Les principales thématiques de l'instruction de l'IRSN sur les accidents graves

**Dialogue technique sur le
4^{ème} réexamen périodique
des réacteurs 900 Mwe**

*Réunion n° 3 : Accident grave
et noyau dur post-Fukushima*

26 juin 2018

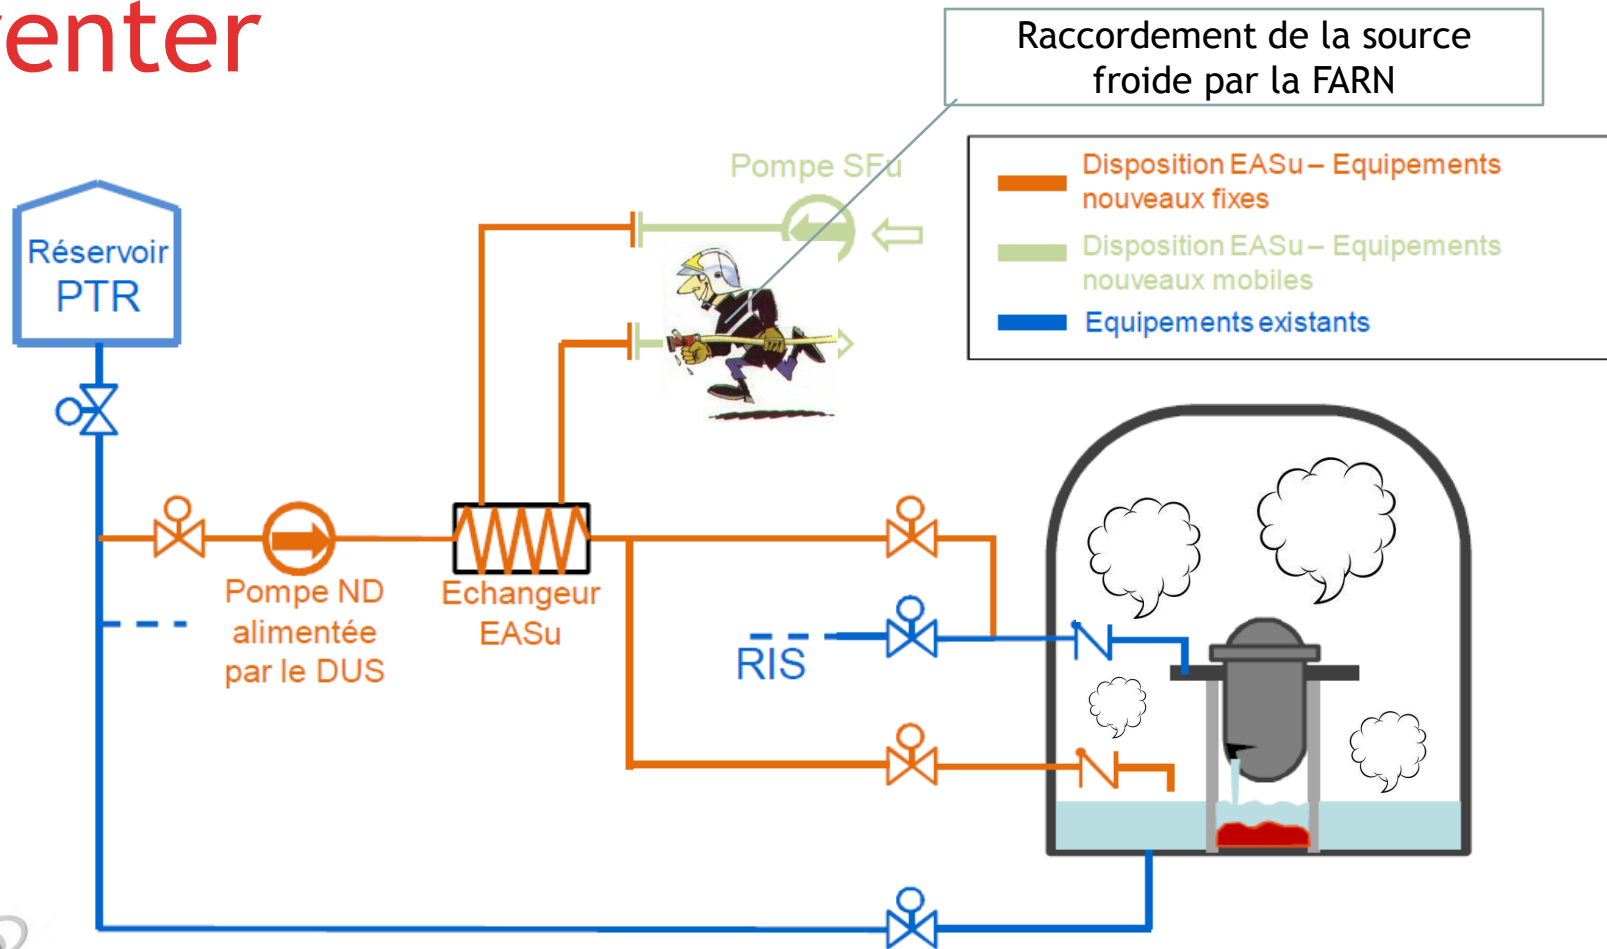
■ Dans les simulations EDF, la valorisation des échanges par imbibition permet d'éviter le percement du radier ; les tranches ayant des radiers siliceux présentent moins de marges

- Instruction de la robustesse de la modélisation par EDF de cet échange de chaleur
- Questionnement IRSN sur l'opportunité d'épaissir le radier des tranches qui présentent moins de marges

L'épaississement des radiers puits de cuve et des zones d'étalement du corium pour certains sites est un sujet de discussion ...

Exemple illustratif de comparaison de calculs de pression enceinte

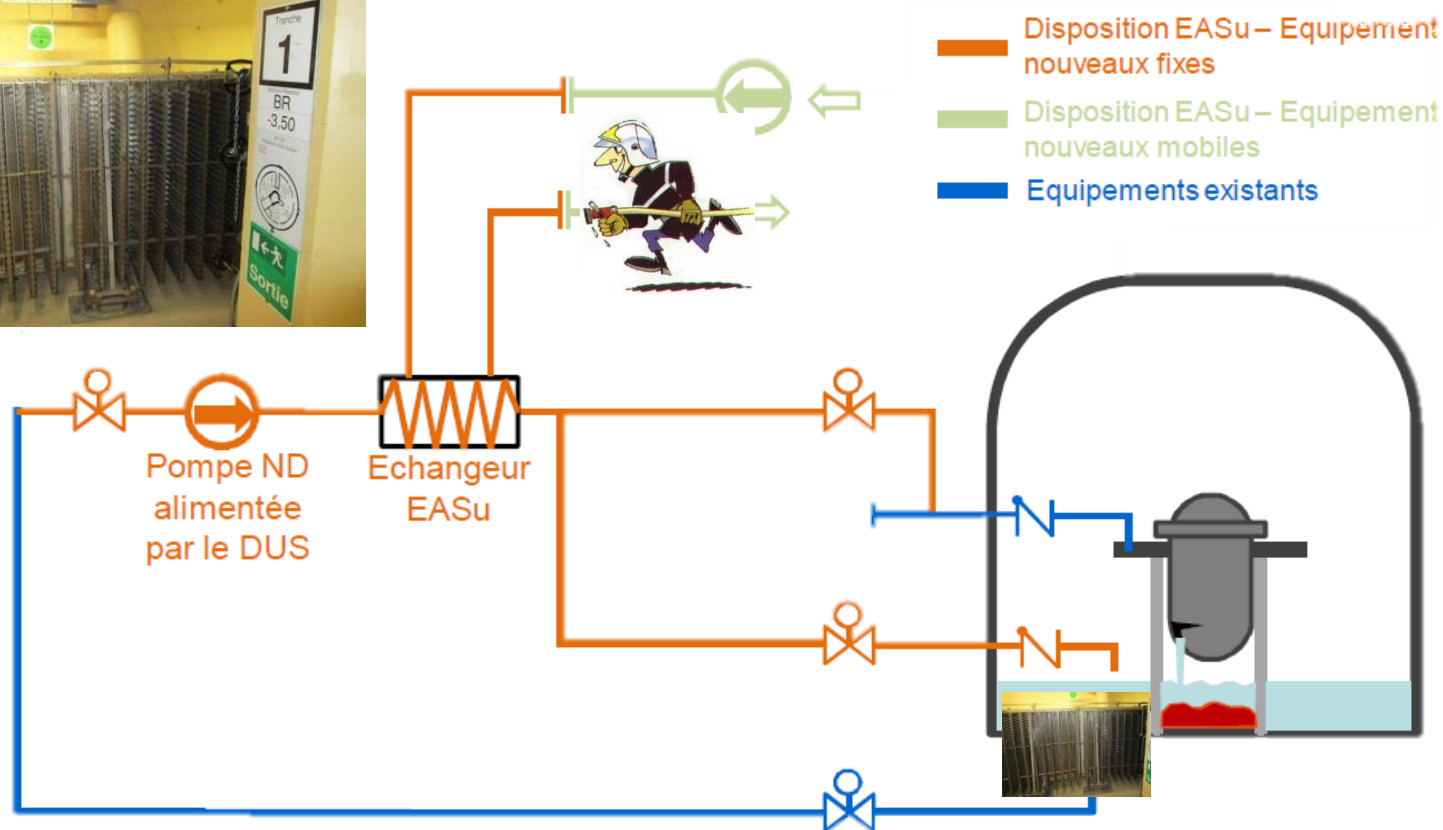
Raccorder la source froide avant d'atteindre 5 bar dans l'enceinte ?

■ Phénomènes/incertitudes impactant la cinétique de pressurisation enceinte :

- Transfert de chaleur corium/eau, transfert de PF (porteurs de puissance) dans l'eau des puisards et dans l'enceinte, échanges de chaleur avec les parois de l'enceinte, taux de fuite enceinte...

■ Robustesse du système face à un grand nombre de scénario

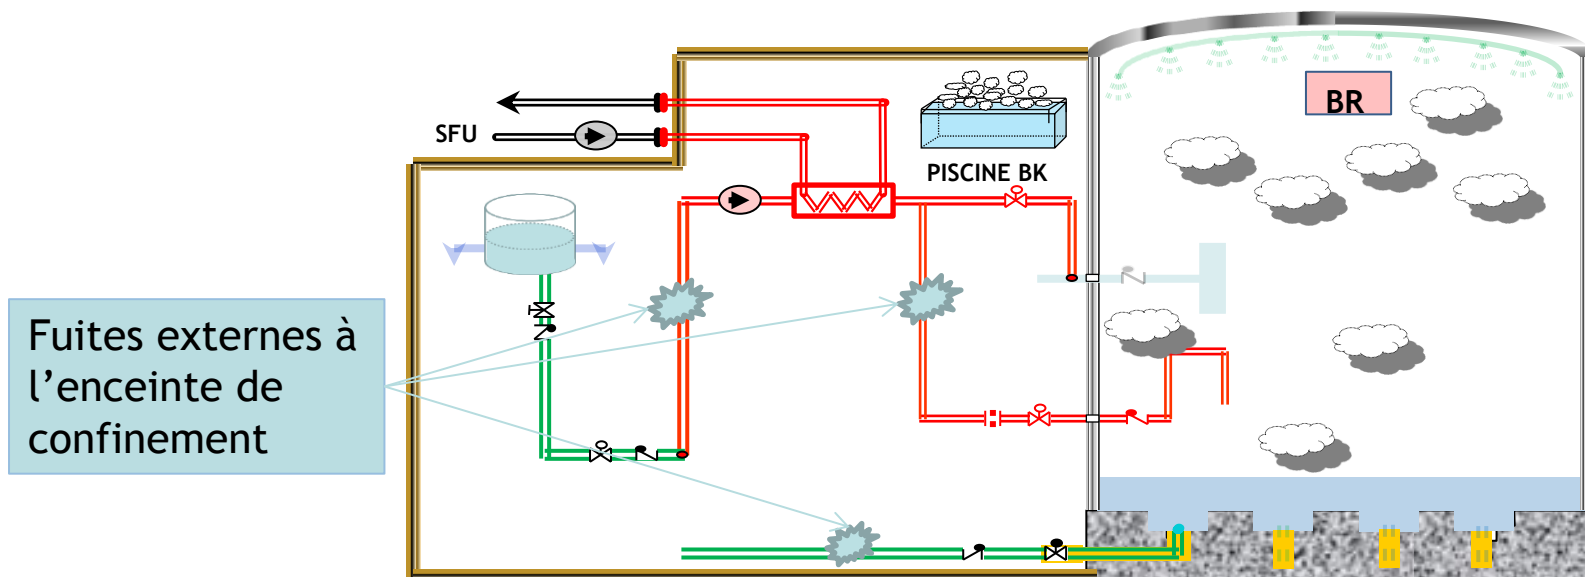
Le risque de colmatage des filtres en recirculation

I Des spécificités de l'accident grave à bien prendre en compte :

- Des débris particuliers à filtrer:
 - Particules de béton et de corium
 - Dose importante dans l'enceinte et dans les puisards => coulures de peintures
- Des conditions particulières :
 - Haute température
 - Longue durée de fonctionnement nécessaire (plusieurs mois)
 - Doses dans l'eau et dans l'atmosphère enceinte

I La démonstration est basée sur des essais

- Essai EDF (boucle CEMETE)
- Essai IRSN (juillet 2018) à Vuez

Le risque de colmatage des filtres RIS/EAS en AG est *potentiellement* un sujet de discussion...

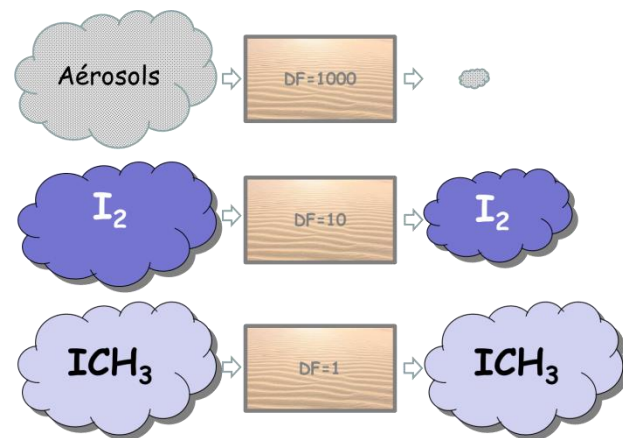
La filtration U5 permet de réduire les rejets dans l'environnement :

- Des aérosols : $DF = 1000$
- Filtration faible de l'iode moléculaire I_2 : $DF = 10$
- Pas de filtration de ICH_3 ($DF = 1$)
- Pas de filtration des gaz rares

Les iodes ont un poids très important dans les conséquences radiologiques à court-terme => l'amélioration de leur filtration est un enjeu.
